柏崎刈羽原子力発電所第7号機 工事計画認可申請に係る論点整理について

2020年6月16日
東京電力ホールディングス株式会社

- 下記の工事計画認可申請に係る論点及び第830回審査会合における指摘事項に対する回答について説明する。

- (1) 原子炉建屋の地震応答解析に影響を与える要因の確認
【指摘事項に対する回答】

補助壁の曲げ変形の考慮による等価せん断剛性算出のイメージ

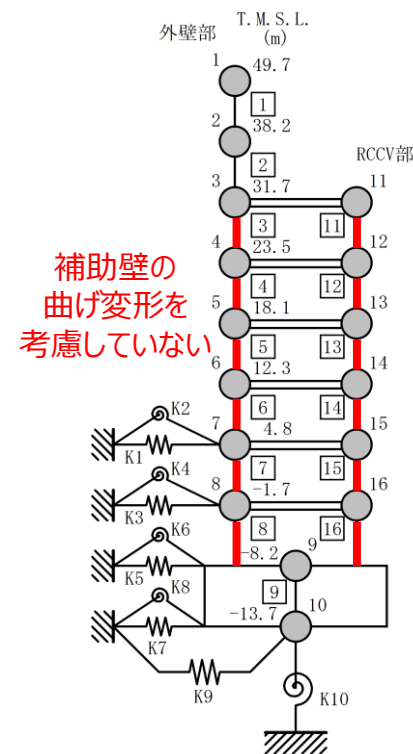
■ 指摘事項No.1-1

補助壁を解析モデルに考慮すること並びに側面地盤ばねに回転入力进行考慮しないこと及び表層地盤ばねを考慮しないことについて、建屋及び機器の耐震性に与える影響を検討し説明すること。

①既工認からの変更点「補助壁の考慮」について、補助壁のせん断剛性を考慮しているが、補助壁の曲げ変形を考慮していない。

⇒補助壁の曲げ変形を考慮することで、補助壁の等価せん断剛性が小さくなり、応答に影響を与える可能性がある。

- 補助壁の曲げ変形を等価せん断剛性として考慮したモデル (等価剛性モデル) の応答は、今回工認モデルと同等であり、耐震評価に与える影響がないことを確認した。

課題のイメージ

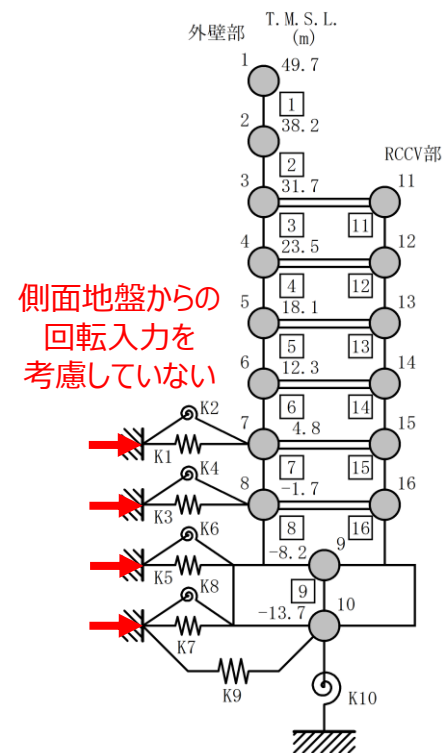
■ 指摘事項No.1-1

補助壁を解析モデルに考慮すること並びに側面地盤ばねに回転入力进行考慮しないこと及び表層地盤ばねを考慮しないことについて、建屋及び機器の耐震性に与える影響を検討し説明すること。

②既工認からの変更点「側面地盤回転ばねの考慮」について、側面地盤回転ばねを考慮しているが、側面地盤からの回転入力进行考慮していない。

⇒側面地盤からの回転入力进行考慮することで、応答に影響を与える可能性がある。

- 側面地盤からの回転入力を考慮したモデル (回転入力モデル) の応答は、今回工認モデルと同等であり、耐震評価に与える影響がないことを確認した。

課題のイメージ

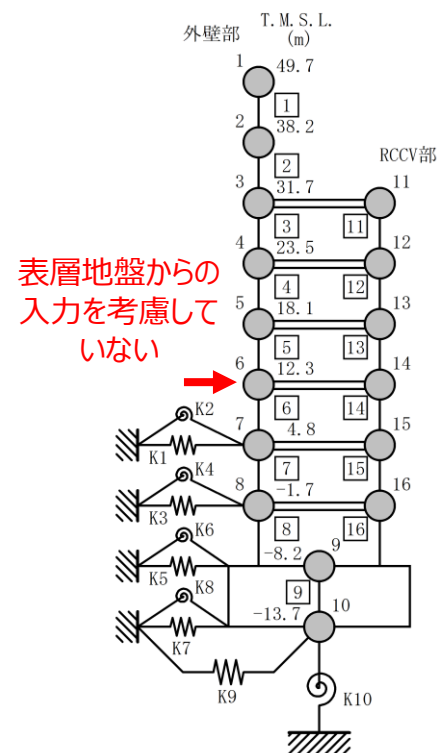
■ 指摘事項No.1-1

補助壁を解析モデルに考慮すること並びに側面地盤ばねに回転入力を考慮しないこと及び表層地盤ばねを考慮しないことについて、建屋及び機器の耐震性に与える影響を検討し説明すること。

③既工認からの変更点「表層地盤ばねの非考慮」について、表層地盤ばねを非考慮としており、表層地盤からの入力を考慮していない。

⇒表層地盤からの入力を考慮することで、応答に影響を与える可能性がある。

- 表層地盤からの入力を考慮したモデル（表層入力モデル）の応答は、今回工認モデルと同等であり、耐震評価に与える影響がないことを確認した。

課題のイメージ

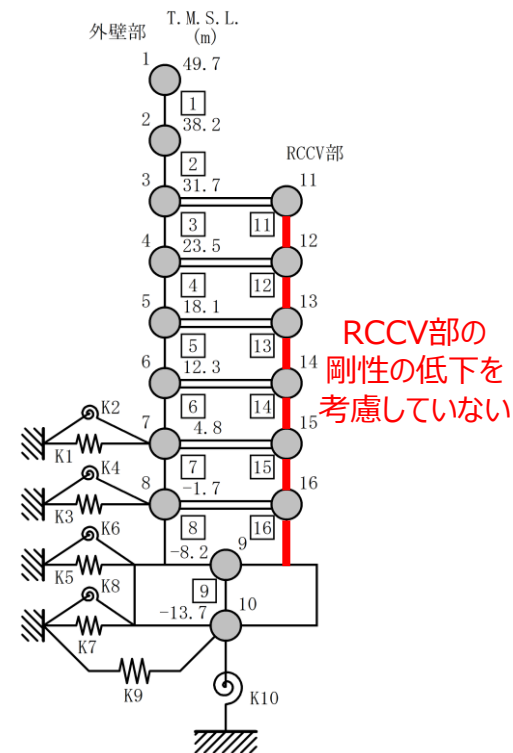
■ 指摘事項No.1-2

コンクリート製原子炉格納容器 (RCCV) については、構造性能確認試験がRCCVの剛性に与える影響並びに建屋及び機器の耐震性に与える影響を検討し説明すること。

- 既工認からの変更点「コンクリート実剛性の採用」について、既工認よりコンクリートの剛性を大きくしているが、SITによるRCCV部の剛性の低下を考慮していない。

⇒SITによる剛性の低下を考慮することで、応答に影響を与える可能性がある。

RCCV部の剛性の低下を考慮していない

- 実機におけるSITの結果 (引用文献(2)参照) では、試験及び解析の結果より、以下のことが確認できたとしている。
 - 外観についてはひび割れの進展はほとんどなく構造上の問題となる損傷は認められなかったこと。
 - 内圧-変位関係は線形関係を保ち、残留変位も少なく、試験圧力に対して弾性的挙動と認められること。
 - SIT直後の全体漏洩率試験による内圧の繰り返しに対して剛性の低下は認められないこと。
 - 3次元FEMモデルによる弾性解析によりRCCVのSIT時構造挙動を良く把握出来ること。
- 以上を踏まえるとSITにおけるRCCVの挙動は概ね弾性範囲であったと考えられ、SITの実施によるRCCV部の剛性低下はなかったものと判断できる。

- SITによる剛性低下を考慮したモデル (SIT考慮モデル) の応答は、今回工認モデルと同等であり、耐震評価に与える影響がないことを確認した。
